Landesnaturschutzverband
Baden-Württemberg e.V.

17.2.2019

Vorentwurf Flächennutzungsplan-Änderung Nr. 8 Gewerbliche Baufläche „Adelheidstraße-Ost“

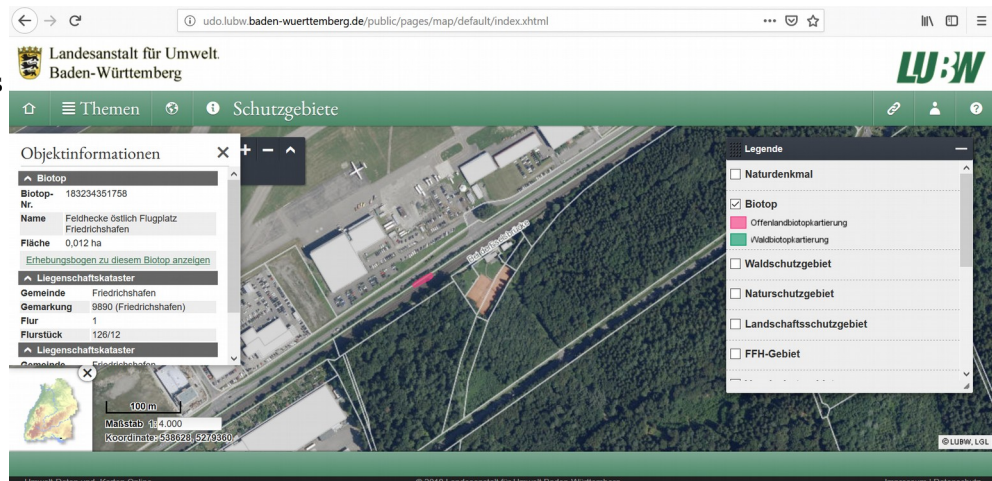
- Flurstück 120 = Streifen am Waldrand zur Bahn hin – im Text wird es nicht genannt, der Karte nach müsste es dazu gehören

- wo liegen Flurstück 160/27 und 121? Wir konnten sie in der LUBW-Karte nicht finden.

Luftbild:
Beeinträchtigung des
geschützten Biotops
(rosa)?
